108No09-02

提案二：住盛廣告研展有限公司 負責人：邱天助 位於台南市安平區古堡段 1398 、1398-3～1398-11 等 10 筆地號，今申請十幢十戶連棟式透天店鋪住宅乙案，基地面臨超過 12 公尺道路，有關面臨超過十二公尺道路之連棟多戶透天住宅，其法定或私設之汽車設置於地面層者，其汽車車道免計入容積執行疑義，提請討論。(提案人：社團法人臺南市建築師公會)

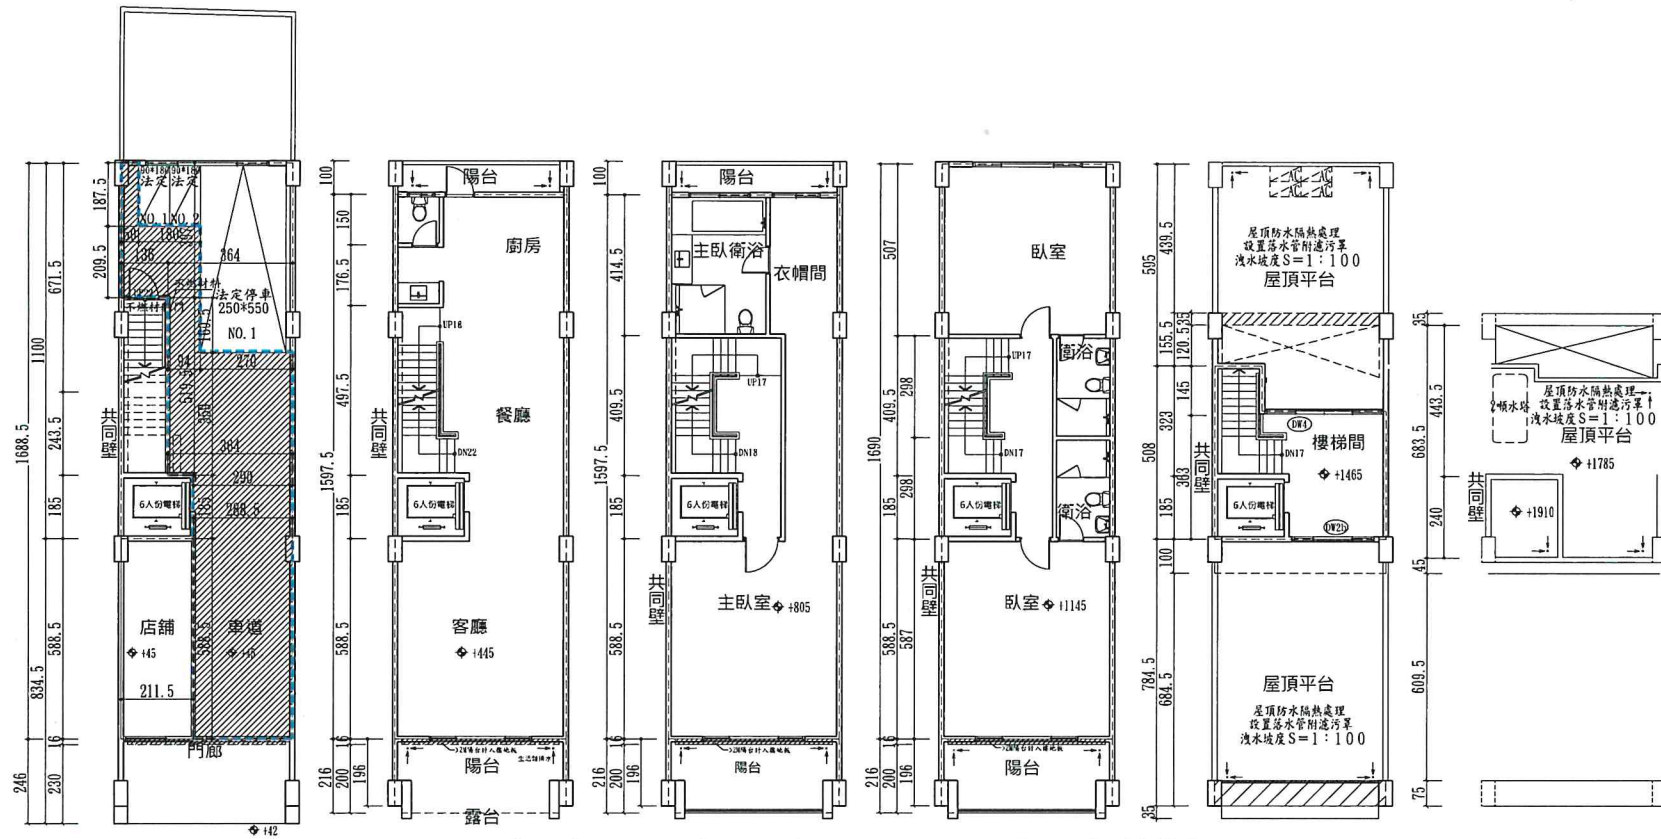
(一)、本案為連棟建築物，因法規檢討需設置機車位，為讓機車位可出入，故將車位推至最後側方便通行，其可扣除汽車車道容積面積部份，提供檢討 A.B 方案，是否可適用。

- 一、依104年3月30日召開104年第1次復核會議提案八決議內容之圖示E規定辦理，本案設置車道為寬3.5公尺至5.5公尺之間，車道深度5.5公尺範圍得免計容積面積。
- 二、本案之機車停車位係依都市計畫法令或都市計畫書規定設置，但其出入車道你和汽車共用，依100. 11. 04營署建管字第1000181633號函釋及上揭復核會議決議規定，其汽車及機車位均應計入容積樓地板面積，僅上揭決議說明一之車道部分不計入容積樓地板面積。

決議：本案依臺南市建築師公會意見辦理。
